Réforme RRU - Enquête publique

Avis Atingo

Tableau taille des caractères

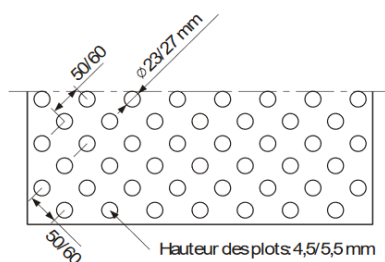
- *Une signalétique visant à orienter l’ensemble des visiteurs est prévue. Elle favorise l’utilisation de pictogrammes et de lignes guides tactiles et colorées est apposée sur le trajet destiné aux personnes à mobilité réduite. Dans les ascenseurs et les cages d’escaliers, les indications précisent les services présents à chaque étage.*
 - **Demande d’ajout : Cette signalétique est suffisamment contrastée (contraste visuel \geq à 70%) et la tailles des caractères est suffisamment grande.**
 - **Demande d’ajout : nouvelle annexe : Le tableau n°1 en annexe 1 du présent titre illustre le présent paragraphe.**

- **Demande d'ajout : Croquis cct 2015**

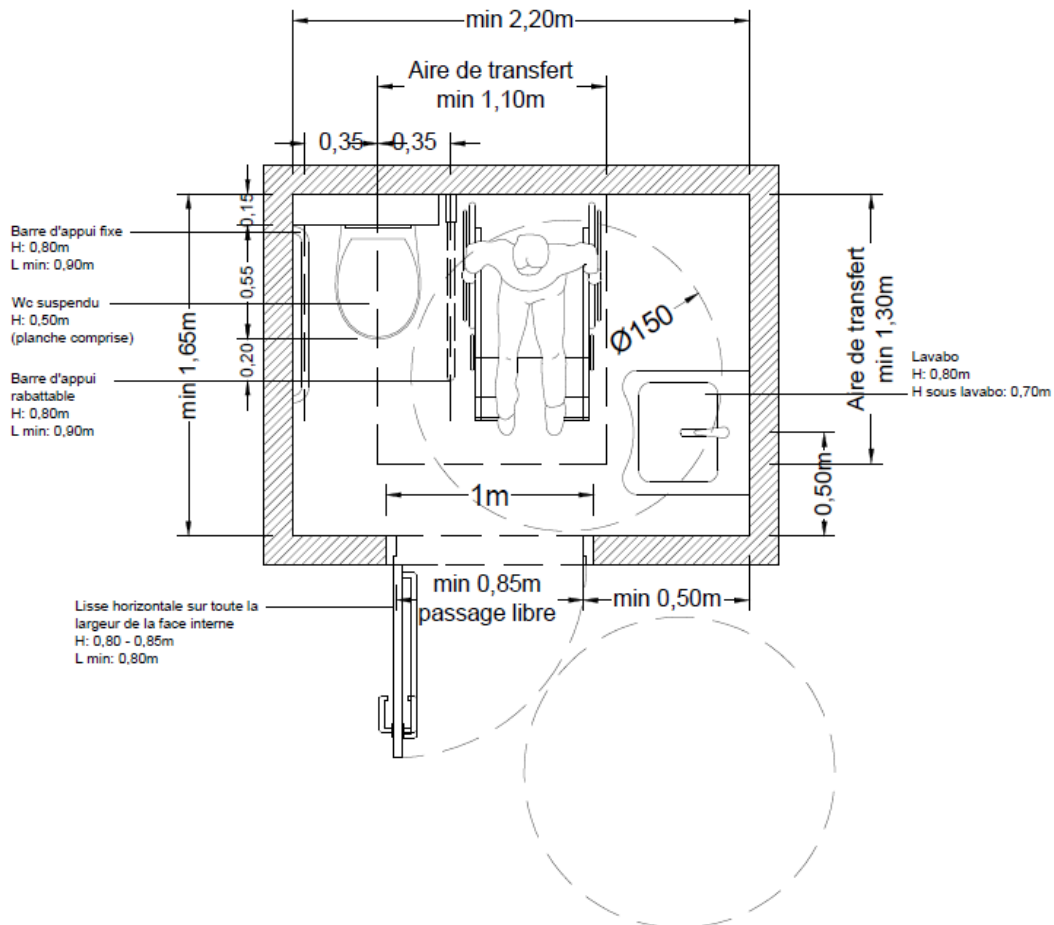
- § 3 : Au sommet de chaque volée d'escalier, à 0,50 m de la première marche, un revêtement au sol de 0,60 m est installé en léger relief.
 - **Demande de modification : Modifier la distance de 0,50m à 0,60m de la première marche.**

- **Demande de modification : Préciser des dispositifs d'éveil à la vigilance ou à protubérances. Ces dalles sont détectables au pied, à la canne et sont de couleur contrastée (normes CCT 2015).**

- **Demande d'ajout : Ces dispositifs d'éveil à la vigilance seront mis en œuvre sur toute la largeur de l'escalier afin d'être détectable dans toutes les situations et d'où qu'on vienne.**

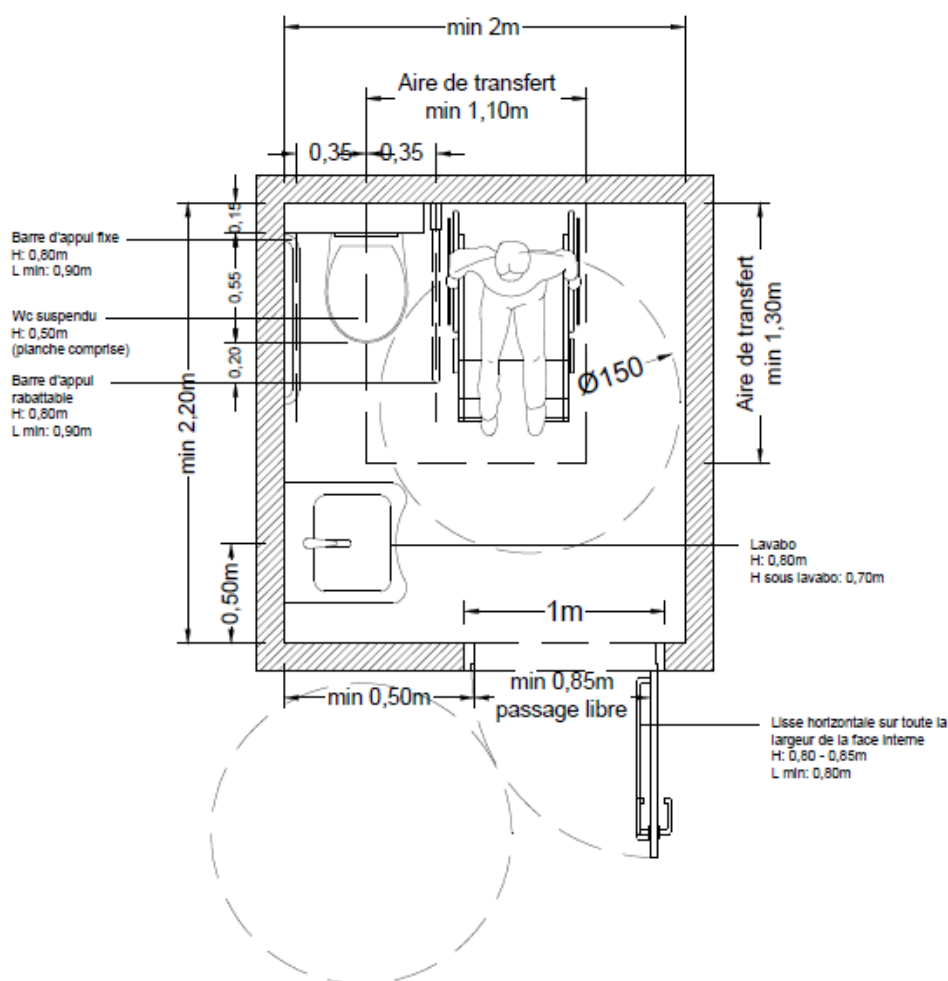
- **Demande d'ajout : Le siège est de type suspendu et de profondeur standard. Sa hauteur mesurée depuis le sol est de 0,50m.**
- *§5 : Ses poignées sont situées à 0,80 m du sol et ont une longueur minimale de 0,80 m.*
 - **Demande de modification : Augmenter la longueur des poignées à 0,90m au lieu de 0,80m.**
- *§7 : Un lavabo d'une profondeur de 0,60 m est placé à l'intérieur de la toilette adaptée, à une hauteur maximale de 0,80 m. Un espace est laissé libre sous le lavabo, d'une profondeur et d'une hauteur de 0,60 m et 0,70 m respectivement.*
 - **Demande d'ajout : l'axe du lavabo doit être situé à 0,50m de toute paroi ou autre équipement.**
- *Un passage libre minimal de 0,90 m de large est prévu entre la cuvette et le lavabo.*
 - **Demande de modification : Diminuer la dimension de 0,90m à 0,80m**
 - **Demande de modification : Nouveau croquis toilettes**

Remarque : Seule la configuration ci-dessus peut fonctionner avec ses dimensions. Si une modification est apportée dans la configuration de ce dessin, la dimension devrait être augmentée. Si la porte est placée dans l'autre sens, cette configuration ne conviendra plus. C'est également le cas si le lavabo ou la cuvette sont placés autrement.

Remarque : Le croquis ci-dessus présente une configuration à la verticale, dans ce cas, la surface nette au sol doit être augmentée. Il n'est pas possible d'arriver à une configuration optimale en gardant les dimensions du croquis à l'horizontal.
